Anfrage an ARGE Klimamoor**E-Mail vom 04.06.2024 von Planungsbüro Wolff****„Klimamoor-Projektgebiet „Polder Breites Bruch“ - Betroffenheit durch Bauleitplanung
Gemeinde Kloster Lehnin - Bitte um Stellungnahme“**

-
- Abbildung 1: MooFIS 2013 im Bereich TGG (Breites Bruch) und B-Plan SO1.
- B-Plan Bereich SO1 liegt im Projektgebiet des Klimamoorprojekts PG4 Breites Bruch (interne Bezeichnung des Teilgebiets TGG – vgl. Abbildung 1)

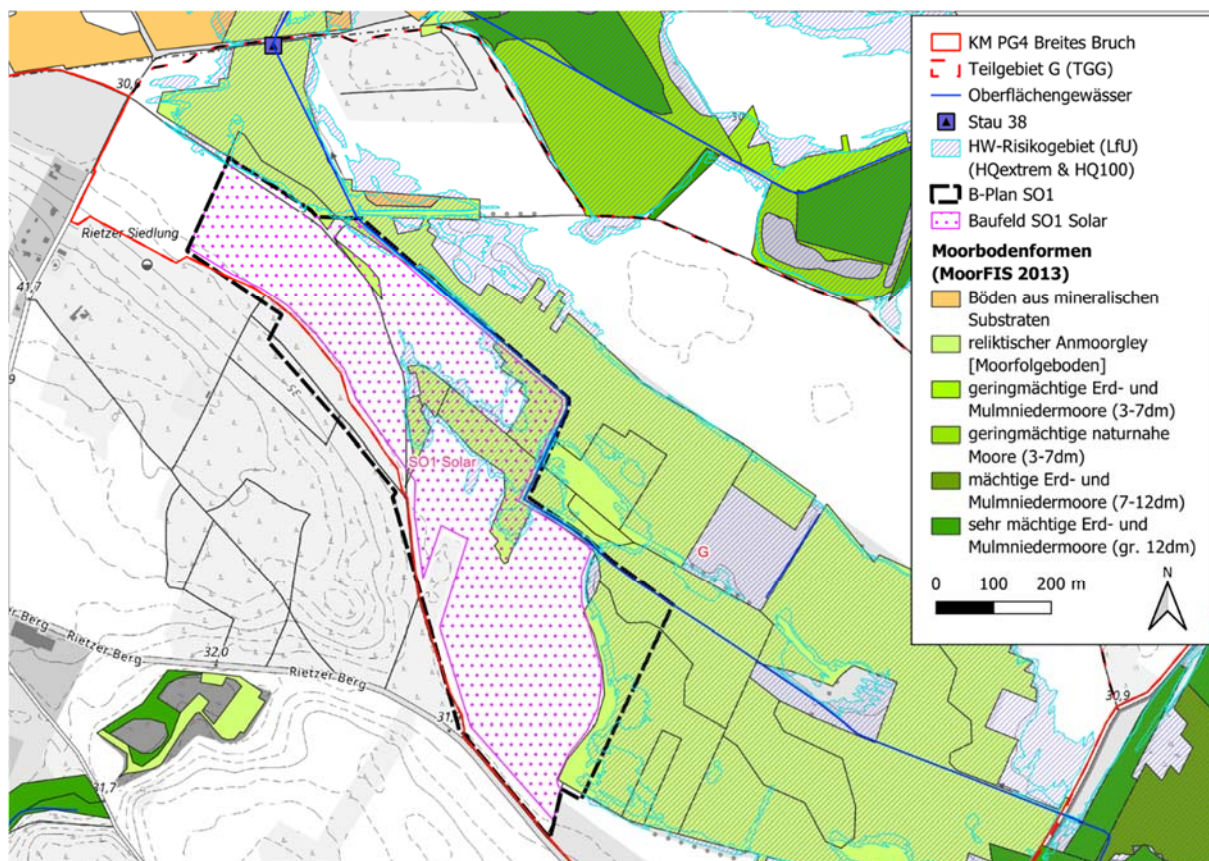
- Überblick in folgender Abbildung 2
- Moorbodenform (MoorFIS 2013) zeigt nur wenige Flächen im Bereich des B-Plan SO1 Gebietes mit reliktschen Anmoorgley (Moorfolgeboden) – auch hier größtenteils Überschneidung mit HW-Risikogebieten (Abbildung 1)

Abbildung 2: GWFL und B-Plan SO1 Gebiet im TGG (Breites Bruch).

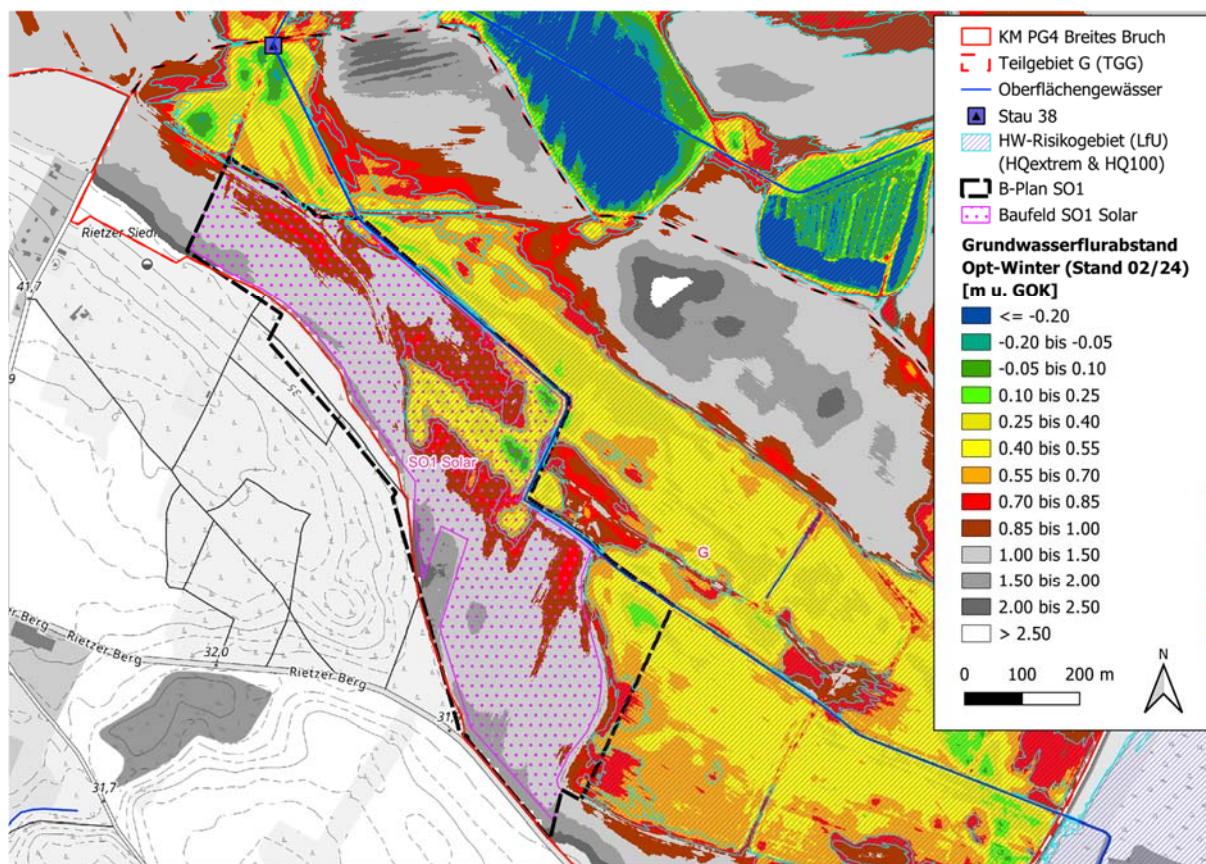
- Bereiche mit GWFL < 0,7 m u. GOK decken sich im Modellszenario „optimaler Klimaschutz“ nahezu mit HW-Risikogebieten (LfU) --> **Hohe Wasserstände müssten bautechnisch sowieso beachtet werden**
- „Heckenpflanzungen als Sichtschutz“ entlang des Grabens könnten z.T. recht nasse Bedingungen bekommen --> **Verträglichkeit der zu wählenden Heckenpflanzen bei nassen Bedingungen mit beachten**

Es gibt nur wenig Überschneidung mit den im Projekt Klimamoor betrachteten Moorflächen, in denen der Grundwasserstand erhöht werden soll. Grundsätzlich sollen Klimamoorflächen weitestgehend in Nutzung bleiben und PV-Anlagen werden hier als Nutzung mit diskutiert. Daher ist vor allem bei der Gründung der Solarmodule und bei der Bepflanzung darauf zu achten, dass die angestrebten Wasserstände nicht schädlich für Bauwerke und Bepflanzung sind.

Die Heckenpflanzungen stehen nicht im Widerspruch zu den Zielen des Klimamoor-Projekts. Es sind auf den Moorböden Bepflanzungen zu wählen, die die hohen Wasserständen (Ziel: Winter: flurnah/leicht überstaut, Sommer: Median des GWFL maximal 30 cm unter GOK) tolerieren.

- vermutlich müsste nur in der Planung beachtet werden, dass potenziell etwas nässere Bedingungen möglich sind (Großteil durch die Topographie aber weiterhin >1 m GWFL) und das „Heckenpflanzungen“ ebenfalls mit recht nassen Verhältnissen (Entlang Graben) umgehen können müssten.
